تاریخ: ۱۳۹۷/۱۱/۲۷	X100TN1H/38/1
شماره: ۴۰۸	صفحه ۱ از ۱
نوع خودرو: X100

موضوع: فراخوان بازدید و تعویض رله دوبل شرکت ایران پژوهش

فراخوان تعویض رله دوبل ایران پژوهش

رله اصلی ایران پژوهش

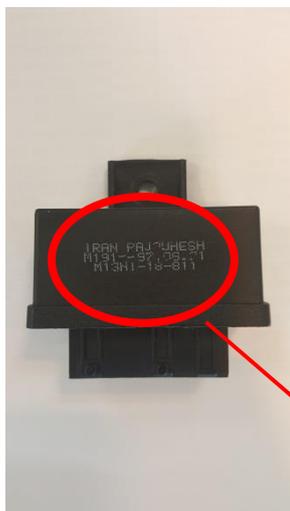
با توجه به اعلام شرکت خودروساز (سایپا) مبنی بر عدم انطباق قطعه رله دوبل (ساخت شرکت ایران پژوهش) در برخی از محصولات X100 به اطلاع نمایندگی های مجاز می‌رساند لازم است طبق دستورالعمل پیوست نسبت به بررسی، شناسایی و تعویض قطعه مورد نظر در خودروهای مذکور اقدام نمایید.

۱) رله دوبل داخل محفظه موتور کنار منبع انبساط بازدید شود. اگر رله دوبل متعلق به شرکت ایران پژوهش به شماره فنی M1 3NI – 18 – 811 بود نیاز به تعویض رله می‌باشد.

۲) برای باز کردن رله دوبل می‌بایست نخست مهره M6 آن را باز کرد.

۳) رله از محل نصب خود بیرون آورده شود.

۴) ضامن قفل کانکتور پایین رله را بیرون کشیده و سپس کانکتور از رله دوبل جدا شود.

۵) رله سازنده دیگر را روی کانکتور نصب کرده و سپس ضامن کانکتور را به سمت داخل فشار داده تا قفل شود.

۶) رله را سر جای قبلی خود گذاشته و مهره M6 نخست با دست گیر داده شود.

۷) مهره M6 با ابزار مربوطه سفت شود.
